ÚZEMNÍ PLÁN MĚSTA BRNA

Textová část Odůvodnění

Kapitola 18 Rozhodnutí o námitkách (včetně odůvodnění)

Svazek Nb47 *(s osobními údaji)*

Námítka číslo 1 (zákres)

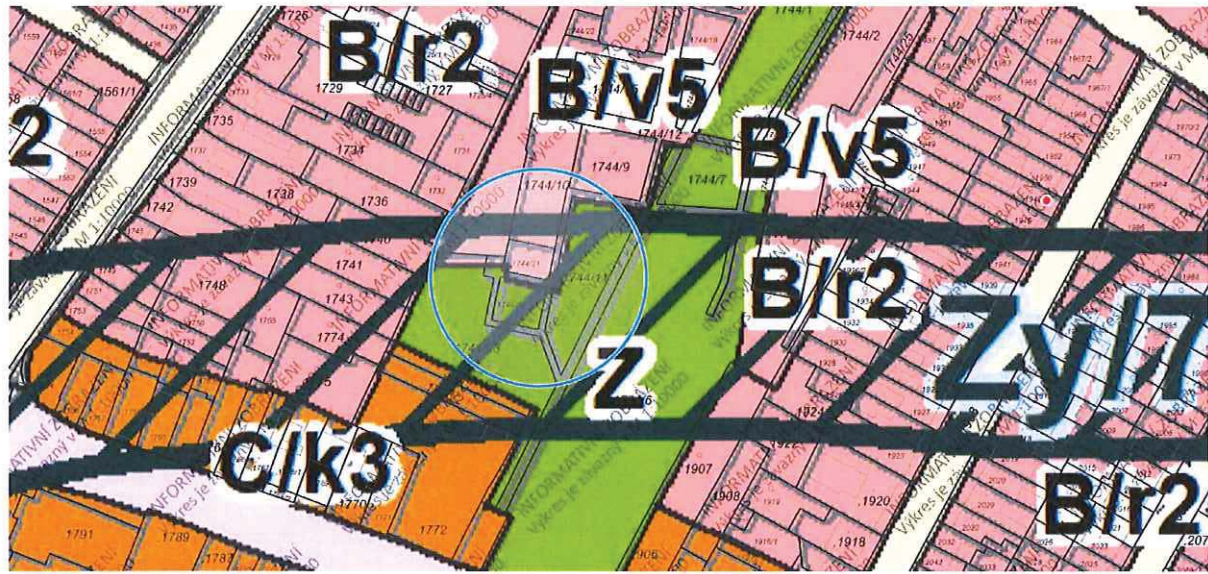
1 V návrhu územního plánu je kolejový diametr v Žabovřeskách veden přímo pod jedinými výškovými (12 pater, každý 72 bytových jednotek) obytnými budovami v okolí - konkrétně Luční 2557/30 a 2555/32. Jsou oprávněné obavy z narušení statiky domů (problematické podlaží, malá hloubka tunelů vzhledem k blízkému vyústění), nebo z přenosu hluku či vibrací (panelové domy).
1 Žádám tedy o úpravu trasy tak, aby se uvedeným výškovým obytným domům vyhnula (obešla je) s rezervou tak, aby nehrozilo výše uvedené.

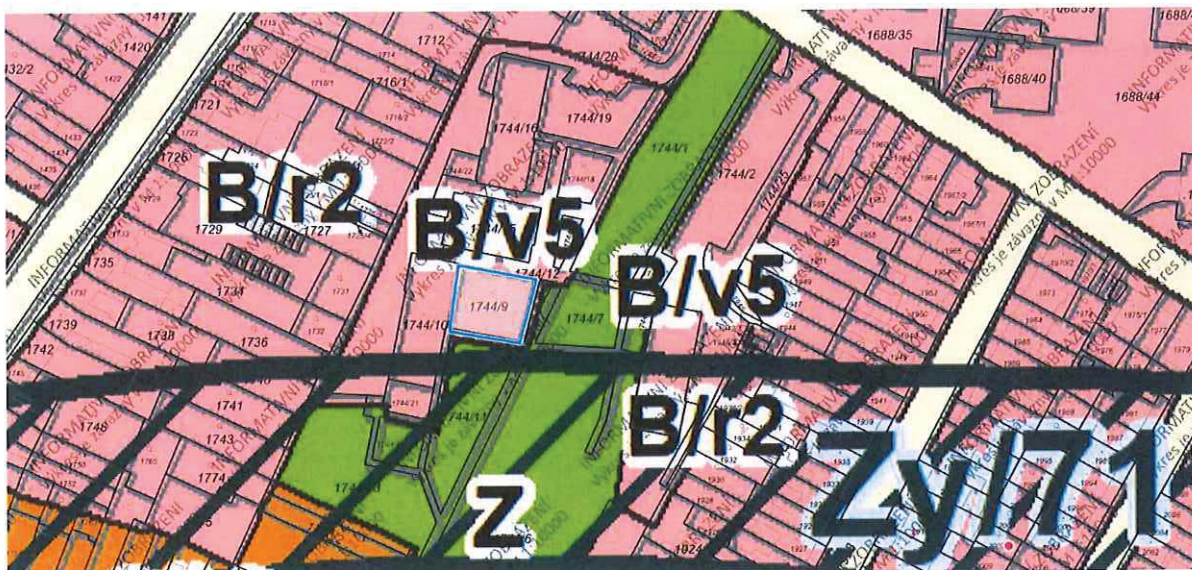
2 Parcela č. 1744/9 přímo přiléhá k domu Luční 2557/30 stojícím na parcele 1744/10 a je přímo před okny a balkony tohoto domu. Parcela plní funkci zeleně už od postavení domu, stejně jako sousedící parcely 1744/7, 1744/8 a 1744/11 (které jsou správně jako zezeň označeny). Spolu s dalšími tvoří kompaktní celek stabilizovaného území městské zeleně (odpočinková zóna s novým multifunkčním hřištěm, prolézačkami, lavičkami, vzrostlými stromy atd.) sloužící nejen obyvatelům tří výškových domů.
2 Parcela 1744/9 není využitelná pro jakoukoliv stavbu a ani jako parkoviště, neboť je přístupem k hydrantu resp. suchovodu domu Luční 2557/30, nachází se tam i plynová a další přípojky. Nachází se tam lavičky, nedávno jsou tu správou městské zeleně vysazeny stromy. Žádám tedy, aby parcela 1744/9 byla také označena jako stabilizovaná plocha městské zeleně "Z".

Nákres:

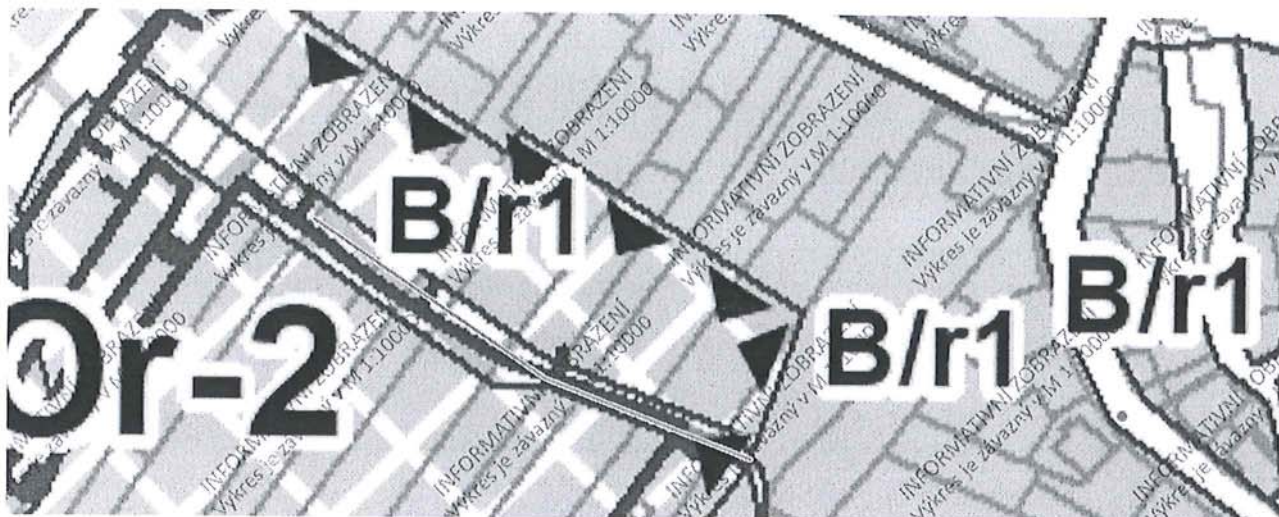
<p>Jako spoluvlastníci pozemků navrhuje snížit hranici OR-2 v její severní části viz náčrtek (parcely č. 330/1, 332/1, 335/2, 335/1, 338, 342/1, 342/2, 346) nebo požadujeme přijmout takové opatření, které by nám co nejdříve umožnilo stavět mezi ulicemi Jasnou až k vyznačené hranici. Důvodem je obava z dalšího zablokování výstavby na tomto území. Čekáme na možnost stavění na tomto území již od 70 let 20. století a bojíme se, že po přijmutí nového územního plánu v roce 2022 bude požadována další studie, jejíž vypracování má trvat další ca. 4 roky nebo i víc. Nejedná se nám o žádný developerský projekt, jedná se o výstavbu pro potřeby vlastníků pozemků. Nebráníme se napojení tohoto území v budoucnosti na komunikace a sítě dle nové studie, která má vzniknout.</p>			
Poznámka: náčrtek a podpisy dalších vlastníků dotčených pozemků jsou na druhé straně dokumentu.

Námítka číslo 1 (zákres)

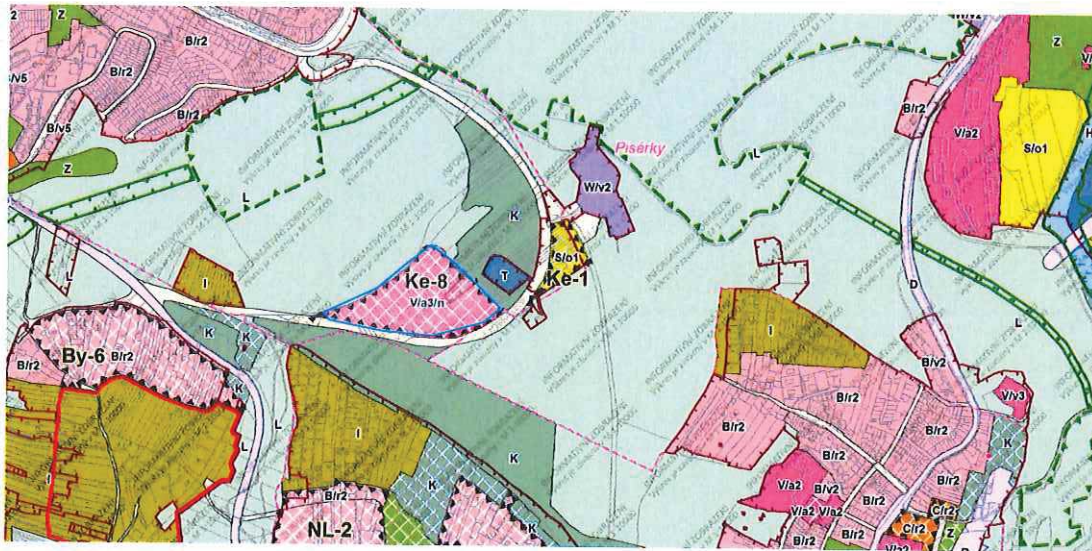
P.č. 1223/25 a p.č. 1223/10 žádám o změnu funkční plochy z plochy pro vybavenost na plochu smíšenou C/r/2. Území se nachází v oblasti bez přímého sousedství s okolní zástavbou. Smíšená plocha pro obchod služby, drobné sportovní aktivity a podobně může společně s areálem Myslivna a dalšími plochami sloužit sportovně rekreačnímu potenciálu území.

Námítka číslo 1 (zářek)

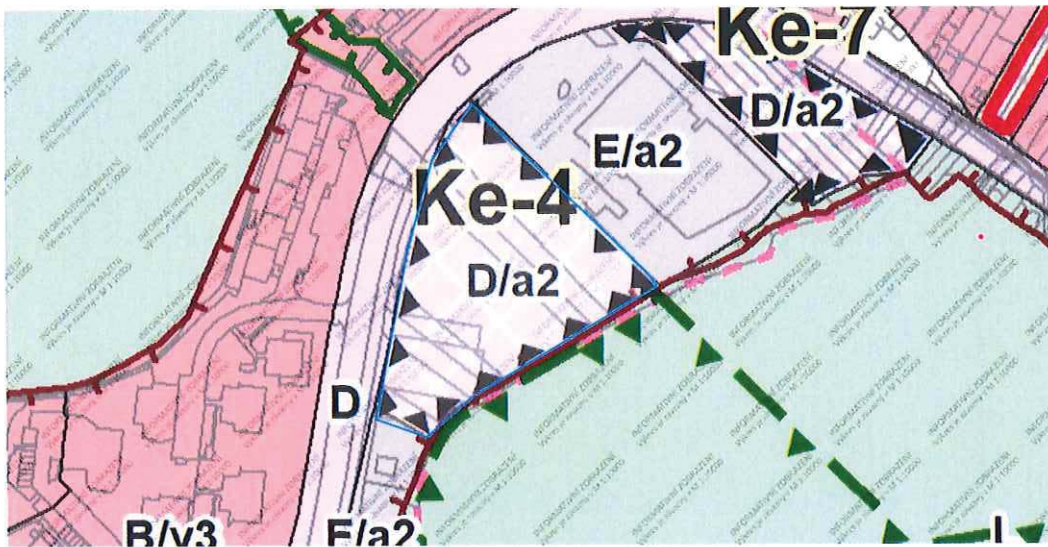
P.č. 855/23 - společně s p.č. 855/16,17, 855/1, 2175/208, 46/178, 855/33, 2175/19, 846/177, 855/34,35, 2175/18, 846/176, 855/35, 846/17, 846/146, 854/14 - požadavek na změnu funkčního využití z plochy dopravy (dříve byla část pozemků ve vlastnictví ČSAO, a.s. a na pozemcích p.č. 846/17 a 846/176-8 byla umístěna měnirna DPmB, která je v současné době na p.č. 846/161). Protože původní záměr vybudovat na pozemcích autobusovou opravnu je již více jak 20 let neaktuální, požadujeme funkční využití území změnit z plochy dopravy na plochy smíšené pro obchod a služby (C/a2), které jsou v daném území vhodnější. Do území je samostatný sjezd na p.č. 2175/18, inženýrské sítě jsou vedeny v ulici Libušina třída.

Námítka číslo 1 (zákres)

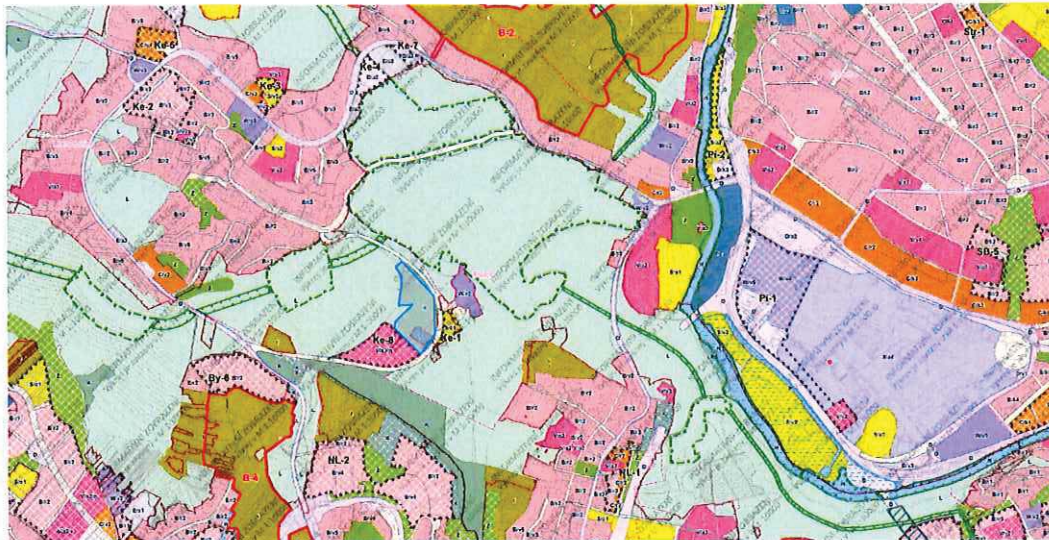
1229/38, 1229/37- požadují změnu funkčního využití území z krajinné zeleně na plochu sportovně rekreačního typu (Sv/1). Celá plocha krajinné zeleně jsou původní zemědělské pozemky, které vzhledem ke svojí poloze v blízkosti areálu Myslívna a charakteru lokality, mají velký rekreační potenciál. Pozemky jsou dostupné i prostřednictvím MHD.

Přípomínka číslo 1 (zákres)

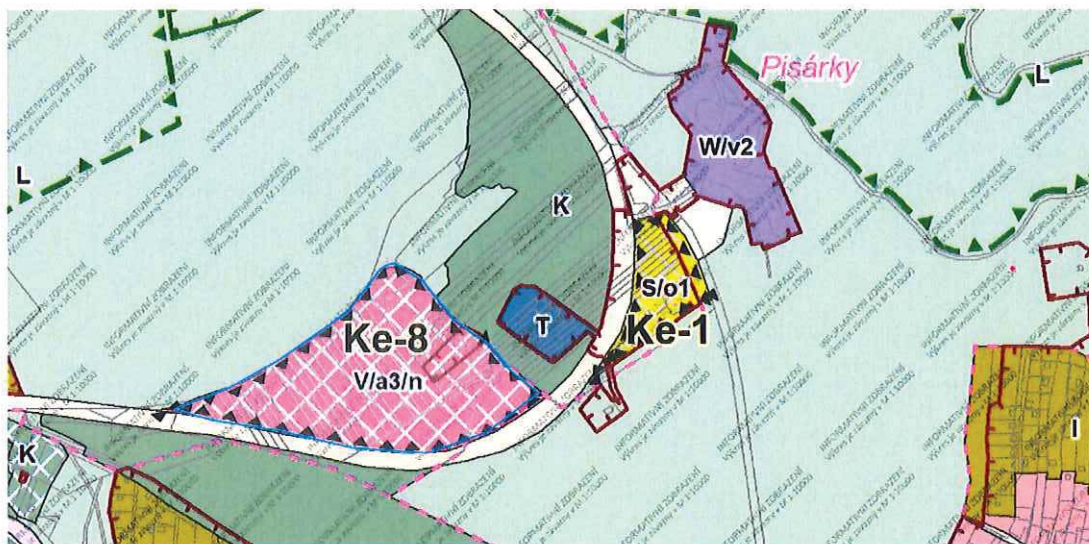
P.č. 1223/13, 1223/35 - žádám o změnu funkční plochy z plochy pro vybavenost na plochu smíšenou C/r/2. Území se nachází v oblasti bez přímého sousedství s okolní zástavbou. Smíšená plocha pro obchod služby, drobné sportovní aktivity a podobně může společně s areálem Myslivna a dalšími plochami sloužit sportovní rekreačnímu potenciálu území.

Námítka číslo 1 (zákres)

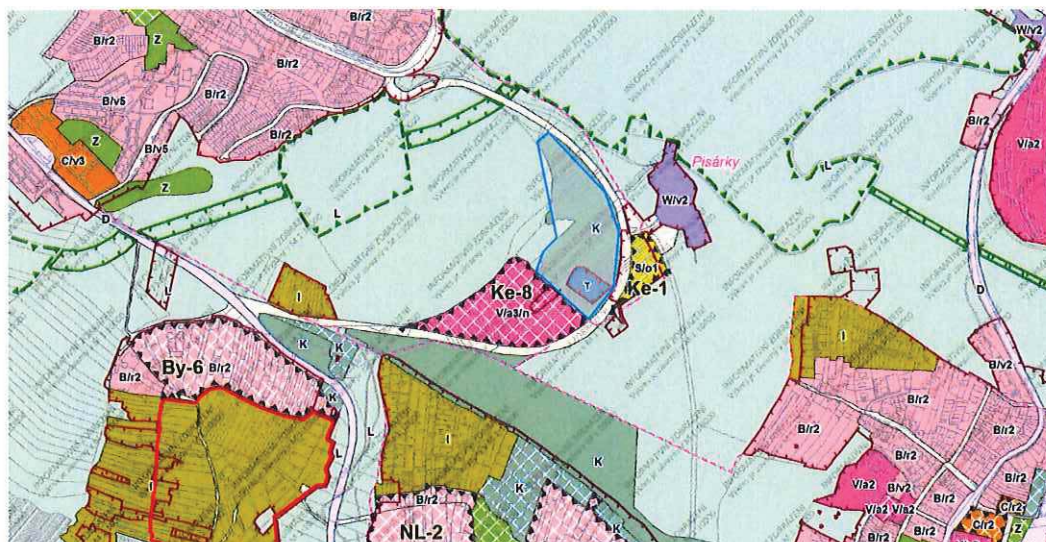
P.č. 1236/5 - požaduji změnu funkčního využití území z krajinné zeleně na plochu sportovně rekreačního typu (S/v/1). Celá plocha krajinné zeleně jsou původní zemědělské pozemky, které vzhledem ke svojí poloze v blízkosti areálu Myslivna a charakteru lokality, mají velký rekreační potenciál. Pozemky jsou dostupné i prostřednictvím MHD.
